TRANS/WP.29/2003/78
30 July 2003

ПРОЕКТ ИСПРАВЛЕНИЯ 1 К ПОПРАВКАМ СЕРИИ 04 К ПРАВИЛАМ № 16

(Ремни безопасности)

Передано Рабочей группой по пассивной безопасности (GRSP)

Чертеж 1 Габариты ISO/F3 для полноразмерной ДУС, устанавливаемой по направлению движения (высота 720 мм), - КЛАСС РАЗМЕРА А ISOFIX

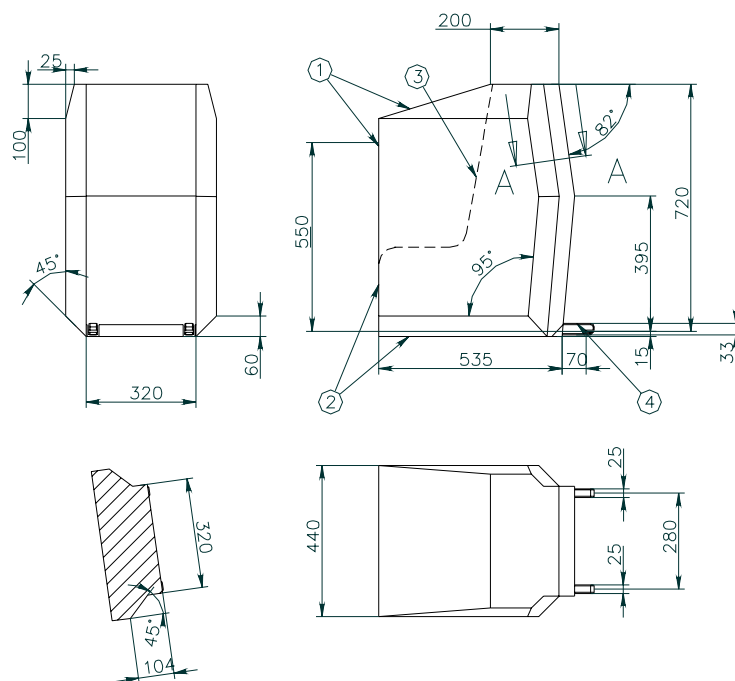
Пункты 4.1 и 4.2 изменить следующим образом:

"4.1 Три проекции полноразмерной детской удерживающей системы, устанавливаемой по направлению движения

- 1 Пределы степени свободы в направлении вперед и вверх
- 2 Пунктиром отмечена допустимая зона выступа опоры или аналогичного устройства
- 3 Нет
- 4 Дополнительные спецификации зоны расположения соединения приведены в Правилах № 44

Чертеж 2 Габариты ISO/F2 для среднеразмерной ДУС, устанавливаемой по направлению движения (высота 650 мм), - КЛАСС РАЗМЕРА В ISOFIX"

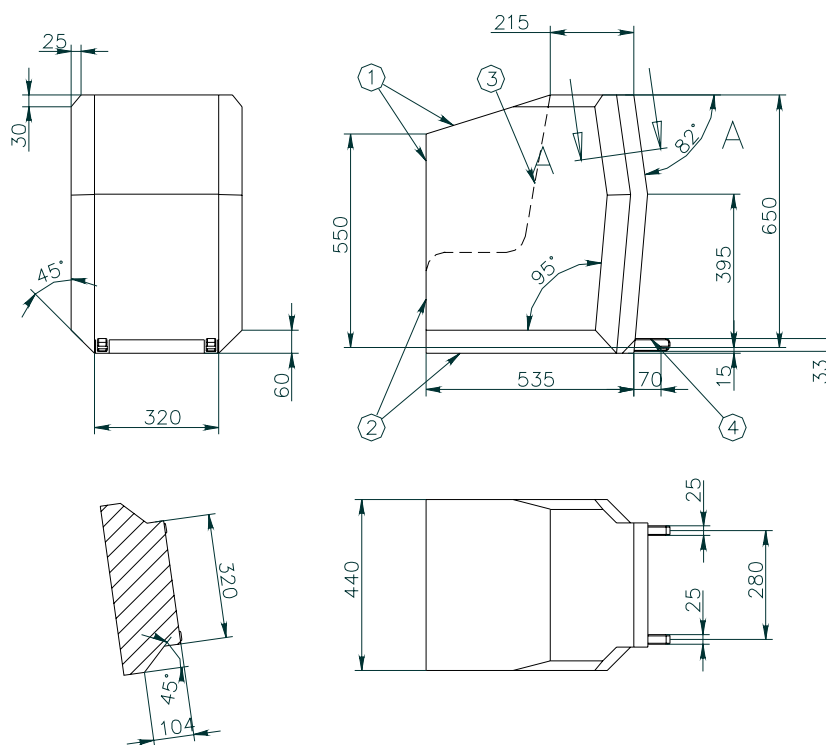
4.2 Три проекции среднеразмерной детской удерживающей системы для детей младшего возраста, устанавливаемой по направлению движения

- 1 Пределы степени свободы в направлении вперед и вверх
- 2 Пунктиром отмечена допустимая зона выступа опоры или аналогичного устройства
- 3 Нет
- 4 Дополнительные спецификации зоны расположения соединения приведены в Правилах № 44

Чертеж 3 Габариты ISO/F2X для второго варианта среднеразмерной тыльноповерхностной ДУС для детей младшего возраста, устанавливаемой по направлению движения (высота 650 мм), - КЛАСС РАЗМЕРА B1 ISOFIX"

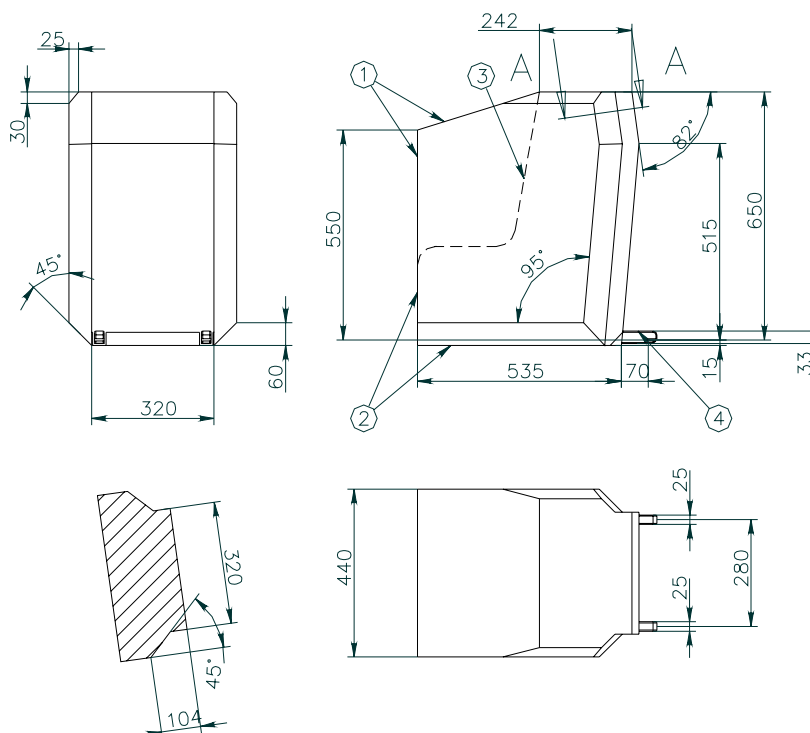
Включить новый пункт 4.3 следующего содержания:

- "4.3 Три проекции второго варианта среднеразмерной детской удерживающей системы для детей младшего возраста, устанавливаемой по направлению движения

- 1 Пределы степени свободы в направлении вперед и вверх
- 2 Пунктиром отмечена допустимая зона выступа опоры или аналогичного устройства
- 3 Нет
- 4 Дополнительные спецификации зоны расположения соединения приведены в Правилах № 44

Чертеж 4 Габариты ISO/R3 для полногабаритной ДУС для детей младшего возраста, устанавливаемой против направления движения, - КЛАСС РАЗМЕРА С ISOFIX

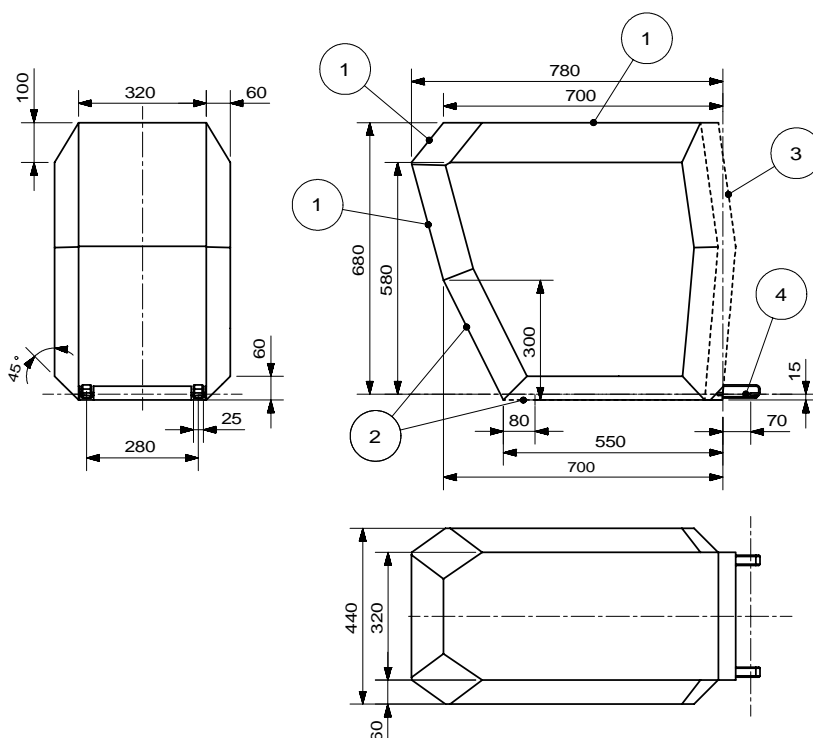
Пункты 4.3-4.6 (прежние), изменить нумерацию на 4.4-4.7, а содержание следующим образом:

"4.4 Три проекции полногабаритной детской удерживающей системы для детей младшего возраста, устанавливаемой против направления движения

- 1 Пределы степени свободы в направлении назад и вверх
- 2 Пунктиром отмечена допустимая зона выступа опоры или аналогичного устройства
- 3 Ограничение перемещения в направлении назад (справа на чертеже) указано на чертеже 2 устройства, устанавливаемого по направлению движения
- 4 Дополнительные спецификации зоны расположения соединения приведены в Правилах № 44

Чертеж 5 Габариты ISO/R2 для среднегабаритной ДУС для детей младшего возраста, устанавливаемой против направления движения, - КЛАСС РАЗМЕРА D ISOFIX

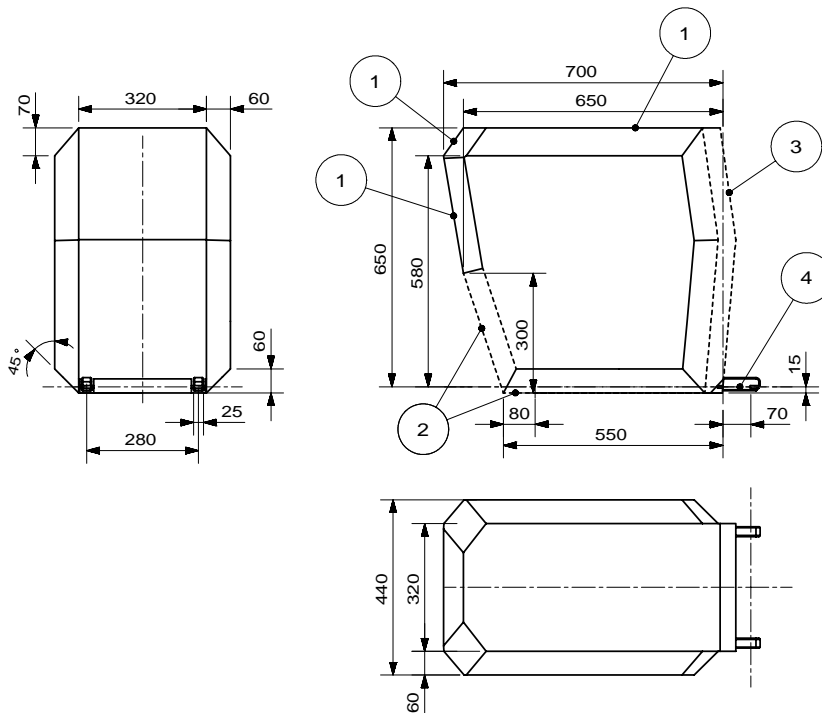
4.5 Три проекции среднегабаритной детской удерживающей системы для детей младшего возраста, устанавливаемой против направления движения

- 1 Пределы степени свободы в направлении назад и вверх
- 2 Пунктиром отмечена допустимая зона выступа опоры или аналогичного устройства
- 3 Ограничение перемещения в направлении назад (справа на чертеже) указано на чертеже 2 системы, устанавливаемой по направлению движения
- 4 Дополнительные спецификации зоны расположения соединения приведены в Правилах № 44

Чертеж 6 Габариты ISO/R1 для ДУС, предназначенной для младенцев и устанавливаемой против направления движения, - КЛАСС РАЗМЕРА E ISOFIX

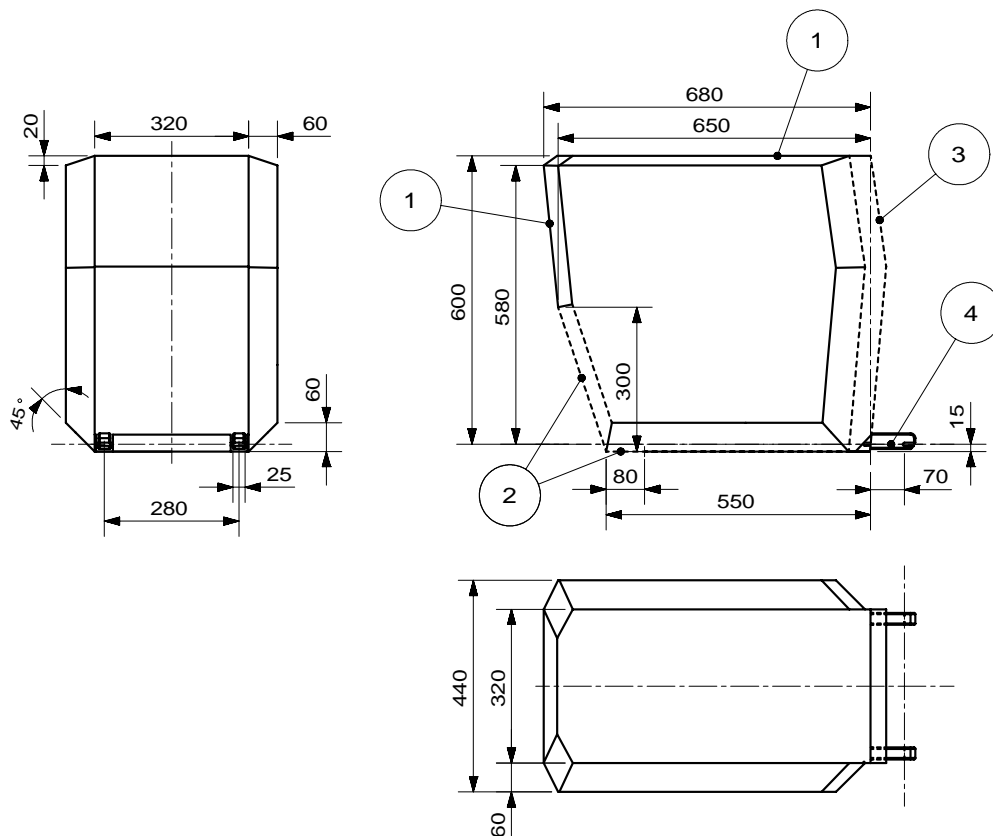
4.6 Три проекции детской удерживающей системы для младенцев, устанавливаемой против направления движения

Пересмотренный чертеж 3 ДУС 1, устанавливаемой против направление движения

- 1 Пределы степени свободы в направлении назад и вверх
- 2 Пунктиром отмечена допустимая зона выступа опоры или аналогичного устройства
- 3 Ограничение перемещения в направлении назад (справа на чертеже) указано на чертеже 2 системы, устанавливаемой по направлению движения
- 4 Дополнительные спецификации зоны расположения соединения приведены в Правилах № 44

Чертеж 7 Габариты для бокового положения ДУС - ISO/L1 - КЛАСС РАЗМЕРА F ISOFIX либо для ее "зеркального отображения" - ISO/L2 - КЛАСС РАЗМЕРА G ISOFIX"

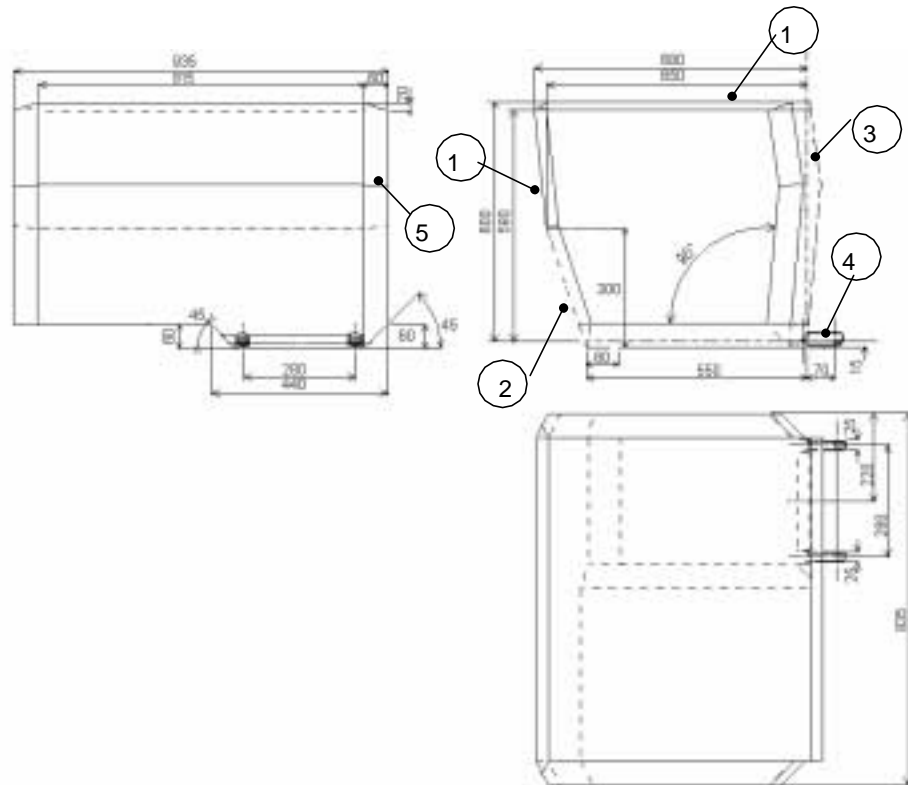
4.7 Три проекции детской удерживающей системы, устанавливаемой в боковом положении

- 1 Пределы степени свободы в направлении назад и вверх
- 2 Пунктиром отмечена допустимая зона выступа опоры или аналогичного устройства
- 3 Ограничение перемещения в направлении назад (справа на чертеже) указано на чертеже 2 системы, устанавливаемой по направлению движения
- 4 Дополнительные спецификации зоны расположения соединения приведены на чертежах 2 и 3 в ISO 13216-1
